DETERMINAZIONE DEL DIRETTORE

N. **110/2023** di registro Riferimento pratica: **0505.2023-01.230808_DD 110 0608.2021-32**

OGGETTO: APPROVAZIONE AI SENSI DELL'ART. 158-BIS DEL D.LGS. N. 152/2006 E DICHIARAZIONE DI PUBBLICA UTILITÀ DEL PROGETTO DEFINITIVO-ESECUTIVO DELL'INTERVENTO DENOMINATO "RIFACIMENTO CON POTENZIAMENTO DEL COLLETTORE FOGNARIO PRINCIPALE DEL COMUNE DI TAVERNERIO".

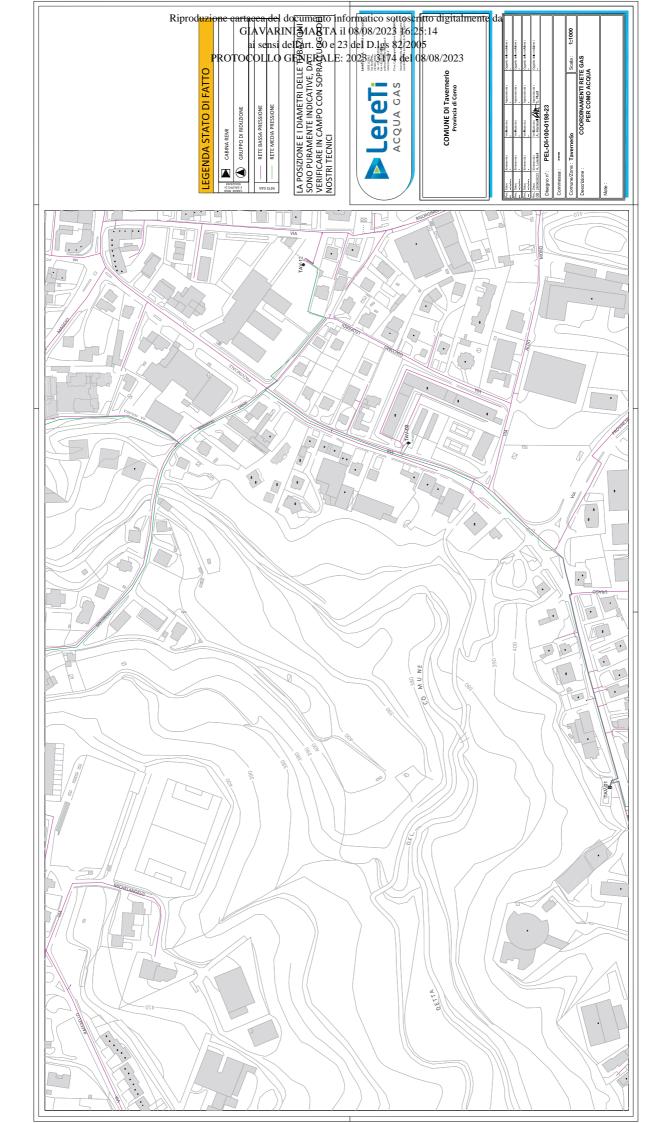
Con riferimento a quanto in oggetto, la scrivente Lereti spa segnala la presenza di tubazioni gas nel Comune di Tavernerio nelle vie oggetto di Vostri interventi come indicato nella tavola allegata PEL-DI-100-0198-23.

L'interramento degli impianti sotterranei dovrà avvenire nel rispetto ed osservanza delle norme in materia di distanza fra impianti sotterranei, riferite a parallelismi e attraversamenti con le condotte esistenti, tali da consentire, in ogni caso, adequati interventi di manutenzione.

Si esprime parere favorevole rispetto agli interventi in programma, a condizione che l'impresa esecutrice assuma accordi con Lereti SPA Unità Operativa di Como (UOC) per la tracciatura in campo dei sottoservizi, adottando tutti gli accorgimenti necessari alla salvaguardia delle reti gas esistenti.
